WYJAŚNIENIE TREŚCI SPECYFIKACJI ISTOTNYCH WARUNKÓW ZAMÓWIENIA

ZP/01/17

Dotyczy: postępowania o udzielenie zamówienia publicznego prowadzonego w trybie przetargu nieograniczonego **remont sali gimnastycznej w Zespole Szkół Szkoła Podstawowa i Gimnazjum im. Maksymiliana Jackowskiego we Wronczynie.**

KONSTRUKCJA PODŁOGI SPORTOWEJ Z NAWIERZCHNIĄ Z WYKŁADZINY Z LINOLEUM gr. 4,0 mm

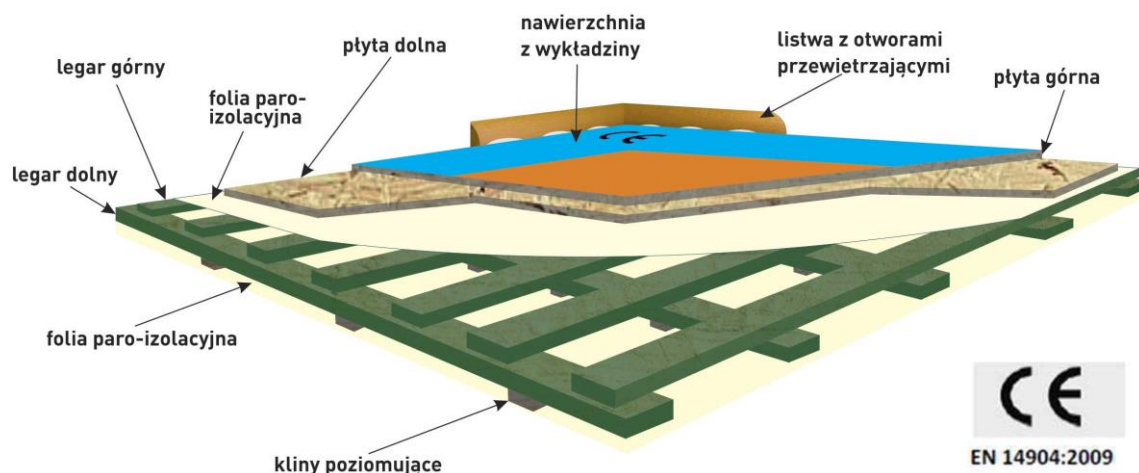
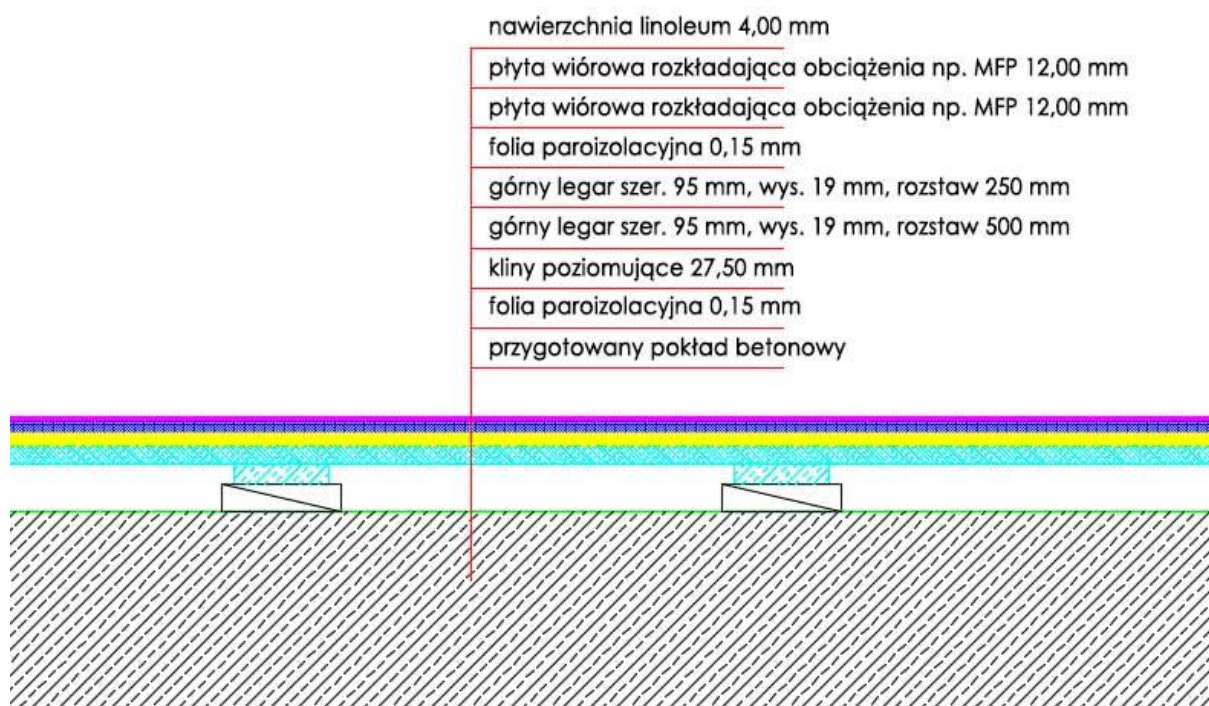
Ze względu na fakt, iż prawo wymaga, aby podłogi sportowe montowane w halach sportowych powinny być wykonane zgodnie z obowiązującą w tym zakresie normą PN EN 14904:2009 – prosimy o potwierdzenie, że wykonana podłoga ma być zgodna z 13 parametrami ww. normy.

Czy Zamawiający wyraża zgodę na zastosowanie certyfikowanej, systemowej podłogi, zgodnej w 13 parametrach z normą 14904:2009 ?

- Nawierzchnia sportowa z linoleum, grubość 4,0 mm
- Płyta wiórowa górna, odporna na wilgoć, grubość 12 mm
- Płyta wiórowa dolna, odporna na wilgoć, grubość 12 mm
- Folia izolacyjna grubość min 0,15 mm
- Legar górny z drewna iglastego klasy II/III, 19 mm x 95 mm, w rozstawie co 250 mm
- Legar dolny z drewna iglastego klasy II/III, 19 mm x 95 mm w rozstawie co 500 mm
- Podkładki dystansowe lub kliny poziomujące
- Folia izolacyjna grubość min 0,15 mm
- **ŁĄCZNA WYSOKOŚĆ PODŁOGI ok. 94 mm**

Proponowane podłogi posiadają badania wszystkich **13-tu parametrów** wymaganych przez normę PN-EN 14904 : 2009 i oznaczenie **CE**, z podziałem tych parametrów na istotne dla:

Uwaga! Kliny poziomujące rozsunięte muszą być adekwatnie do poziomu podłoża.

UWAGA!!! Montaż folii paroizolacyjnej wyłącznie na życzenie Zamawiającego.

Dlatego proponowane rozwiązanie jest możliwe do zaakceptowania pod warunkiem spełniania i przedstawienia pełnej dokumentacji potwierdzającej wymagania stawiane przez normę PN EN 14904:2009, we wszystkich jej 13 aspektach.

Dodatkowym wymogiem „Zamawiającego”, wynikającym ze sposobu użytkowania obiektu, jest konieczność zastosowania wykładziny „twardej”, homogenicznej. Tak pod względem struktury jak i pod względem kolorystycznym. Co oznacza, że „Zamawiający” nie dopuszcza możliwości zastosowania wykładziny miękkich, warstwowych na podkładzie piankowym oraz o kolorystyce zróżnicowanej w przekroju poprzecznym.

Zamawiający zwraca również uwagę na konieczność zachowania dotychczasowej wysokości dla podłogi (HP-0 bez zmian), co oznacza w sposób znaczący przekroczenie deklarowanej łącznej wysokości 94 mm. Niezbędnym jest przewidzenie i zamontowanie odpowiedniej ilości wsporników lub słupków, na których montowana będzie podłoga.

W kwestii izolacji i paroizolacji opisanej w zapytaniu słowami: „... na życzenie Zamawiającego...”, „Zamawiający” uznaje oba te elementy jako niezbędne, bez możliwości ich pominięcia.
